## RESOLUCIÓN N° 002092 (24 SEP. 2024)

**“Por la cual se resuelven unos recursos de reposición interpuestos en contra de la Resolución 1351 del 5 de julio de 2024 y se toman otras determinaciones”**

Por medio de la Resolución 1351 del 5 de julio de 2024, esta Autoridad Nacional autorizó la modificación de la Licencia Ambiental otorgada mediante Resolución 1326 del 05 de agosto de 2020 (modificación 1 de la Licencia Ambiental del proyecto UPME 01 de 2013 (Soacha – Tequendama).

Figura 9 Ingreso Acc-306 a torre 306

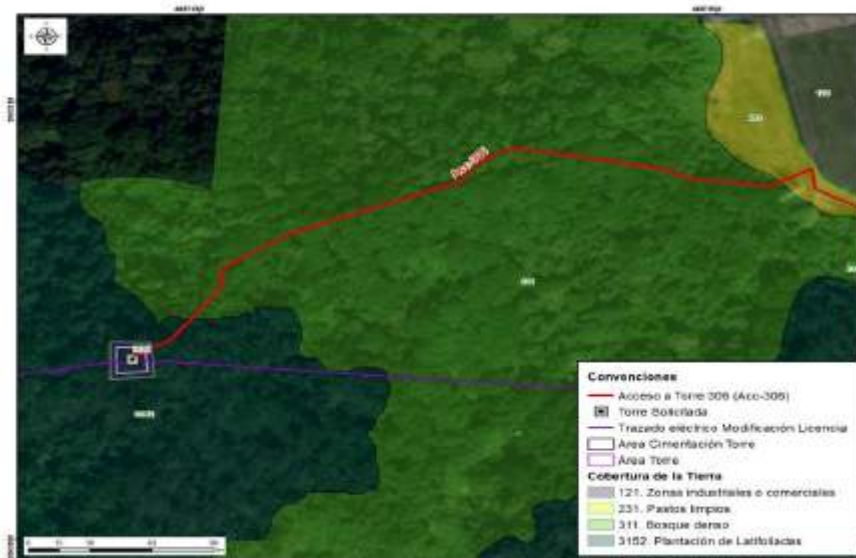
*cobertura de bosque denso y de plantación latifoliadas que permite llegar al sitio de torre 306, tal y como se observa en las siguientes figuras.*

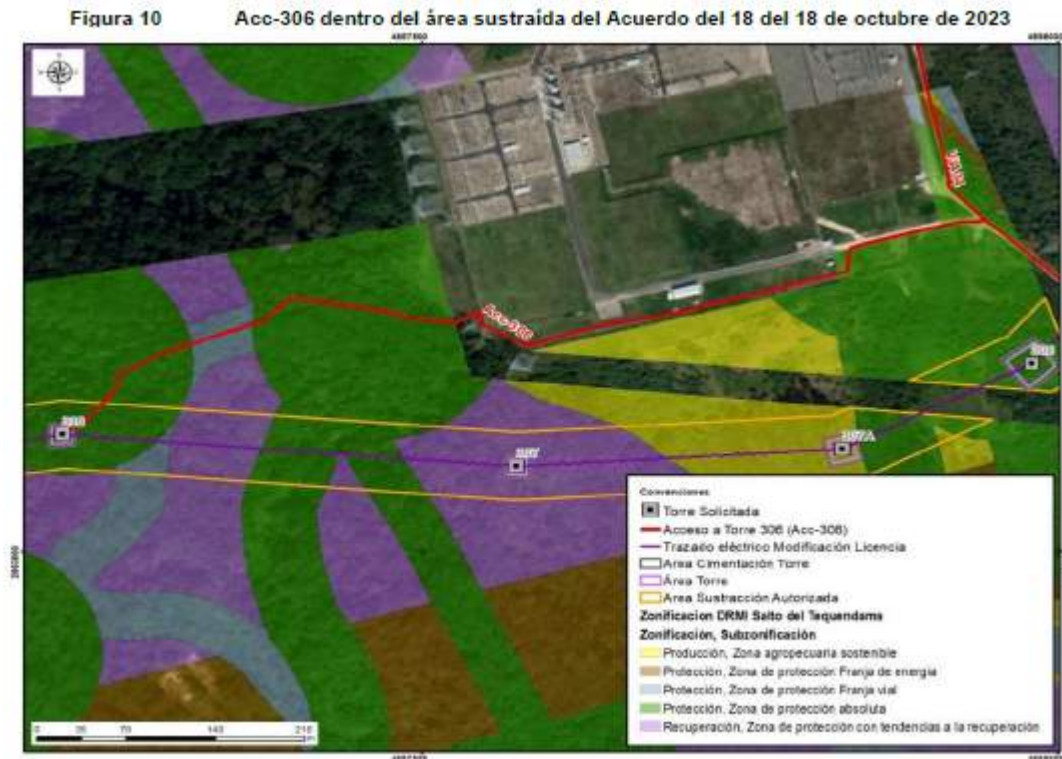
*Respecto a lo señalado por ANLA frente a la discrepancia entre lo mencionado en el capítulo 3 del complemento del EIA y lo presentado en el MAG sobre la rocería planteada, se aclara que no se realizarán actividades de mantenimiento tipo rocería, teniendo en cuenta las características mencionadas anteriormente y, por lo tanto, parte del acceso no se incluyó en la capa “área proyecto” del MAG y, por lo tanto, parte del acceso no se incluyó en la capa “área proyecto” del MAG. Por lo anterior, se aclara que la diferencia advertida por la autoridad obedece a un error involuntario con lo presentado en el MAG.*

*Adicionalmente, es pertinente aclarar que la rocería se considera como una actividad/acción de mantenimiento, acorde a lo mencionado en la tabla 3-8 Descripción de accesos a sitios de Torre del capítulo 3. Descripción del proyecto del complemento del EIA y no como una adecuación como lo manifiesta la Autoridad en sus argumentos. Por lo tanto, la actividad tipo rocería no genera ningún impacto en las coberturas del área del acceso.*

*Finalmente, es importante aclarar a la ANLA que este acceso es compatible con el área del DMI. Esto es así porque según lo establecido en la zonificación del DMI, adoptada en la Resolución 1596 del 2 de junio de 2006, una parte del acceso se encuentra en subzona de franja vial que corresponde al camino que rodea la subestación. Adicionalmente, el área de cimentación y área de la torre cuentan con su respectiva sustracción contenida en el Acuerdo 18 del 18 de octubre de 2023. Parte de esta área cubre los últimos 38,62 m del acceso (ver siguiente figura).*
